УКАЗАНИЯ

УСКОРЕНИЕ ПОДАЧИ КОДОВ АЛС В СТАЦИОННЫЕ РЕЛЬСОВЫЕ ЦЕПИ, ВХОДЯЩИЕ В МАРШРУТЫ ОТПРАВЛЕНИЯ

Приложение к указанию №1247/644

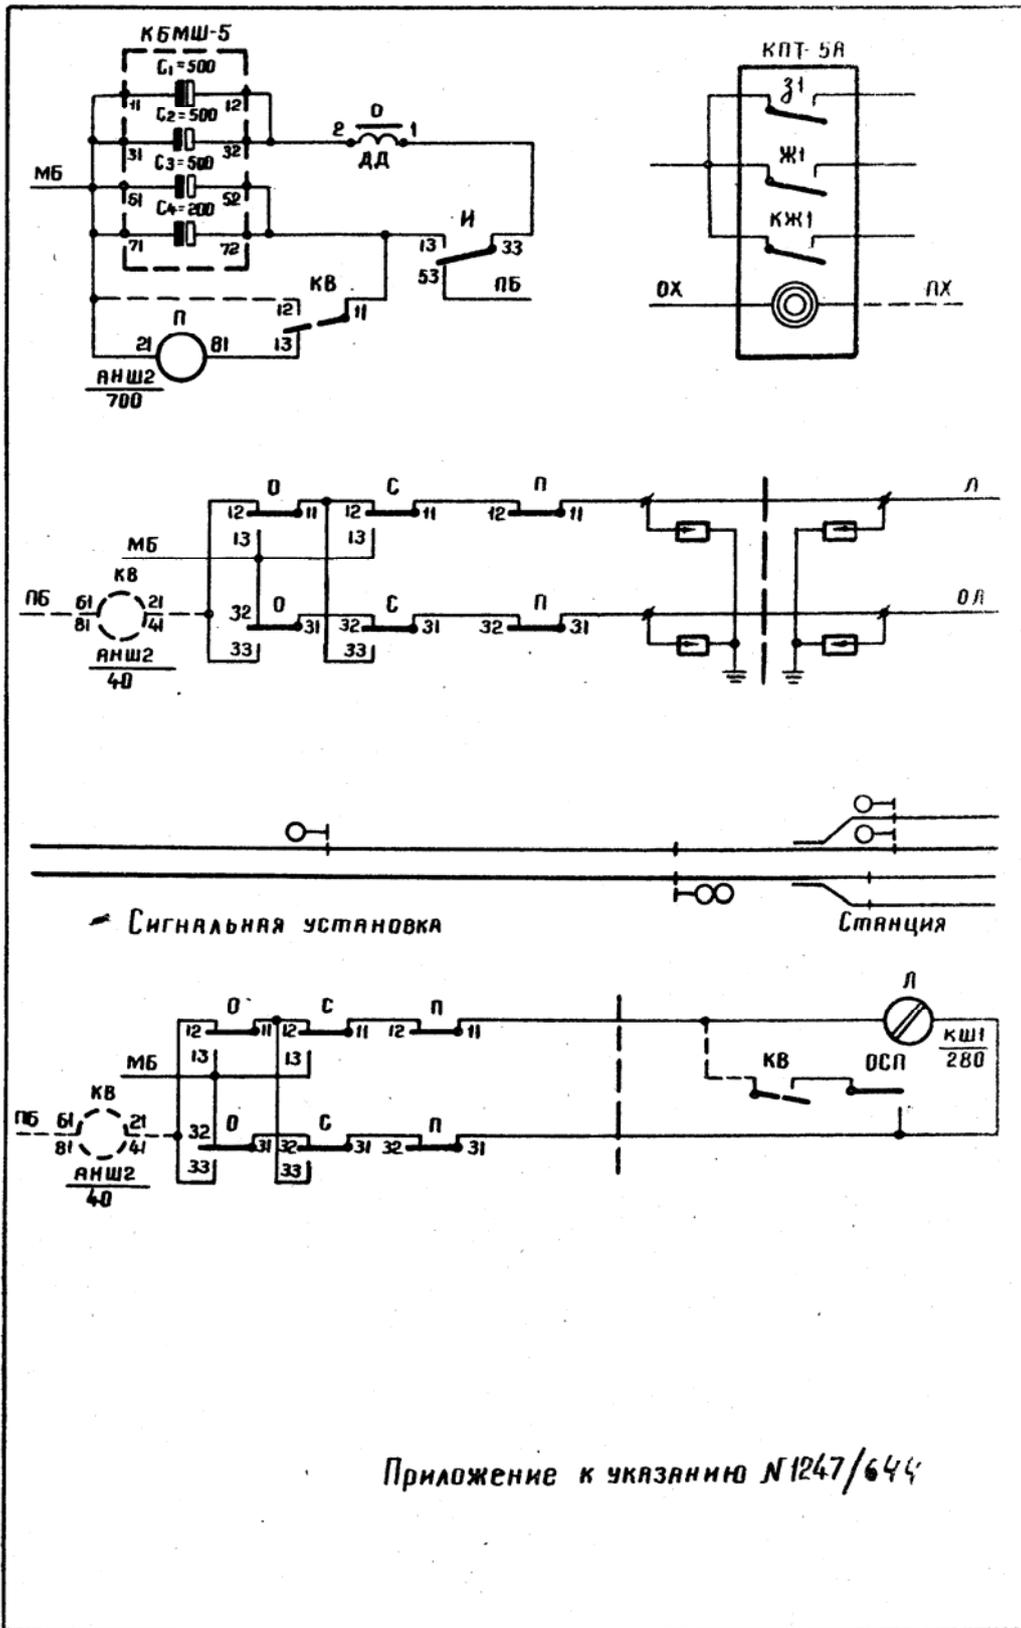
С этой целью на первой по удалению сигнальной установке следует предусматривать установку кодово-включающего реле КВ и включение кодового трансмиттера на постоянную работу.

Изменения схемы включения реле П, кодового трансмиттера и схемы линейной цепи показаны в приложении.
